Bearbeitungsstufe: Bauprojekt	
	Gemeinde: Wallisellen	
	Strasse: 001 Neue Winterthurer - / Industriestrasse / Richtiring	
	km/Bauwerk: km 0.2 bis 0.5	
Vorhaben: Funktionale und gestalterische Aufwertung des öffentlichen Raumes		
Gesamtverkehrliche Integration Richti - Glatt (GIRG) und Zentrumsentlastung Wallisellen		
<h2>Road Safety Audit [Beilage zum Technischen Bericht]</h2>		
Gepr.: me	Format: 21 x A4	Datum: 21.08.2017
Änderungen:		
Projektverfasser

Gemeinde Wallisellen

# Road Safety Audit Bauprojekt GIRG

Auditbericht

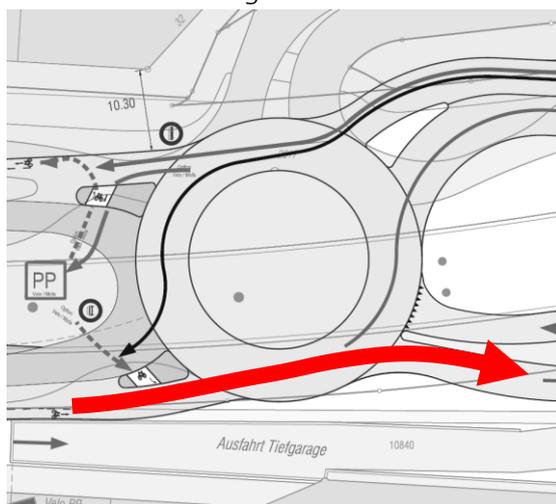
Element	Beurteilungsgrösse	Ist-Zustand	Projektwerte	Differenz	Einfluss auf die Verkehrssicherheit
<b>Kreisel OST (Richtiring)</b> (Fortsetzung)	Einfahrtswinkel	$\alpha = 50$ gon (Nord) $\alpha = 90$ gon (Ost) $\alpha = 60$ gon (West)	$\alpha = 50$ gon (Nord) $\alpha = 90$ gon (Ost) $\alpha = 50$ gon (West MIV)	--- --- - 10 gon	Kein Einfluss Kein Einfluss Kein Einfluss
	Durchsicht Mittelinsel	Durchsicht relativ gut	Keine Angaben	Keine Beurteilung	Keine Beurteilung
	Aussendurchmesser	$D_A = 36$ m	$D_A = 36$ m	---	Kein Einfluss
	Breite der Kreiselfahrbahn	$b_k = 6.5$ m	$b_k = 5.75$ m	- 0.75 m	Eher positiv (+)
	Ablenkungswinkel	$\beta = 70$ gon (Nord)  $\beta = 0$ gon (Ost) $\beta = 20$ gon (West)	$\beta = 26$ gon (Nord)  $\beta = 100$ gon (Ost) $\beta = 3$ gon (West MIV)	- 49 gon	Situation nicht direkt vergleichbar, da Zusammenzug von zwei Einfahrten zu einer
				+ 100 gon - 17 gon	Positiv (++) Kein Einfluss

### 4.1 Zusammenführen ÖV – MIV (westliche Zufahrt Kreisel Industriestrasse)

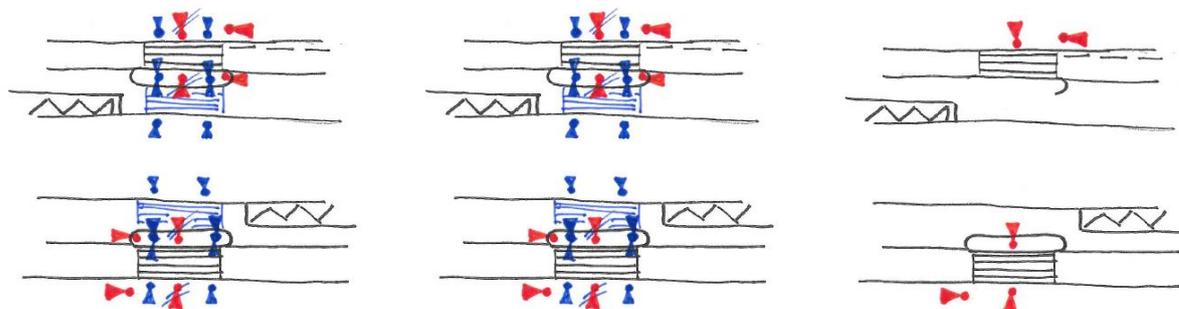
Bei der westlichen Zufahrt zum Kreisel Industriestrasse werden die beiden Spuren für den MIV und den ÖV zusammengeführt. Hier stellt sich einerseits die Frage des Vortritts, wie auch die Frage der Position der jeweiligen Fahrspuren.

Von der ursprünglich vorgesehenen zweispurigen Einfahrt wird abgeraten, da dies eher zu überhöhten Geschwindigkeiten des MIV führt. Dies wurde im Rahmen des Vorprojekt-RSA bereits als Defizit identifiziert.

- ÖV-Spur links: Der Bus kann korrekt links überholen und sieht die PW vor sich sehr gut. Wenn PW von hinten kommen und den Bus noch rasch rechts überholen wollen, ist das nicht das Problem des Buschauffeurs, denn er hat ja Vortritt. Als erfahrene Verkehrsteilnehmer können Buschauffeure sehr gut mit dieser Situation umgehen. PW-Lenkende müssen den von links kommenden Bus frühzeitig sehen können (im linken Rückspiegel), um ihm den Vortritt zu lassen.

- ÖV-Spur rechts: Hier besteht für PW-Lenker das Problem, dass sie den Bus rechts hinter sich erkennen müssen (im rechten Rückspiegel), um ihm den Vortritt zu lassen. Im stockenden Verkehr ist dies schwierig und bedingt vollste Aufmerksamkeit. Hier sind vorallem Orts- und Situationsunkundige gefordert, denn sie achten auf Anderes als auf den Bus. Diese Variante hat den Vorteil, dass der MIV durch den zusätzlichen Spurwechsel etwas abgebremst wird.

Um dem ÖV den Vortritt zu geben, ist ein Spurabbau der MIV-Spur in die ÖV-Spur vorzusehen. Um festzulegen, ob die ÖV-Spur besser links oder rechts der MIV-Spur platziert wird, müssen die Sichtverhältnisse betrachtet werden:

Aus Sicht der Verkehrssicherheit können beide Varianten ähnlich eingeschätzt werden. Wichtig ist die ÖV-Bevorzugung, um die Fahrplanstabilität aufrechterhalten zu können.
